**Об утверждении Изменения № 1 к СП 414.1325800.2018
«Несъемная опалубка. Правила проектирования»**

ИЗМЕНЕНИЕ № 1 К СП 414.1325800.2018

«НЕСЪЕМНАЯ ОПАЛУБКА.

ПРАВИЛА ПРОЕКТИРОВАНИЯ»

Рисунок 5.5 – Объемно-щитовая опалубка наружной стены на металлическом каркасе. Тип 2

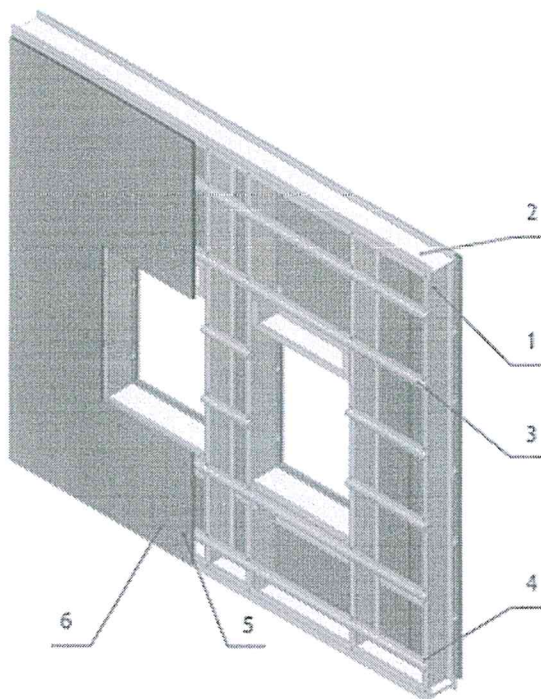
Дополнить пунктами 5.11а, 5.11б в следующей редакции:

«5.11а Опалубка системы ОЩНО типа 2 состоит из хризотилцементных плит (листов), в том числе фасадных, которые крепятся с помощью самонарезных шурупов. Данный тип опалубки (рисунок 5.5) используют при

возведении наружных и внутренних стен, а также полов и перекрытий малоэтажных зданий и сооружений по каркасной технологии. Каркас готовят из металлических профилей, изготавливаемых из конструкционной оцинкованной стали толщиной 1 и 3 мм. Небольшая масса погонного метра металлического профиля позволяет обойтись без использования тяжелой грузоподъемной техники и создает минимальные нагрузки на фундамент. Металлический каркас является жестким основанием для крепления ограждающих материалов. Хризотилцементные листы крепят к каркасу по предварительно просверленным отверстиям самонарезными шурупами диаметром 4 мм, $L=40$ мм, 50 мм, со следующим шагом расположения крепежных элементов: по горизонтали не более 600 мм, по вертикали не более 300 мм. Стыки листов герметизируют монтажной пеной или шпаклевкой. Внутреннее пространство между листами послойно заполняют монолитным легким или неавтоклавным пенобетоном марки по плотности D300–D800 (в зависимости от конструкции стены, пола или перекрытия).

Рисунок 5.6 – Объемно-щитовая опалубка наружной стены на деревянном каркасе

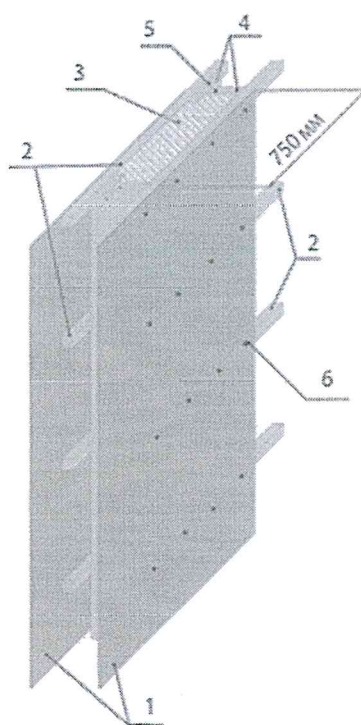
5.116 Опалубка системы ОЩНО типа 2 состоит из хризотилцементных плит (листов), в том числе фасадных, которые крепятся на деревянном каркасе (рисунок 5.6).

Данный тип опалубки применяют при возведении наружных и внутренних стен, а также полов и перекрытий малоэтажных зданий и сооружений по каркасной технологии. В качестве каркаса используют брус из древесины хвойных пород сечением 50×50 мм, устанавливаемый горизонтально с шагом не более 600 мм и сечением 50×150 мм, располагаемый вертикально с шагом не более 300 мм. Деревянные элементы предварительно подвергают антисептированию и огнезащите. Хризотилцементные листы крепят к каркасу по предварительно просверленным отверстиям самонарезными шурупами диаметром 4 мм, $L = 40$ мм, 50 мм со следующим

шагом расположения крепежных элементов: по горизонтали не более 600 мм, по вертикали не более 300 мм. Стыки листов герметизируют монтажной пеной или шпаклевкой. Внутреннее пространство между листами послойно заполняют монолитным легким или неавтоклавным пенобетоном марки по плотности D300–D800 (в зависимости от конструкции стены, пола или перекрытия). Толщину стен определяют расчетом при проектировании. Подобные конструкции обеспечивают хорошую теплозащиту, являются сейсмостойкими и долговечными.
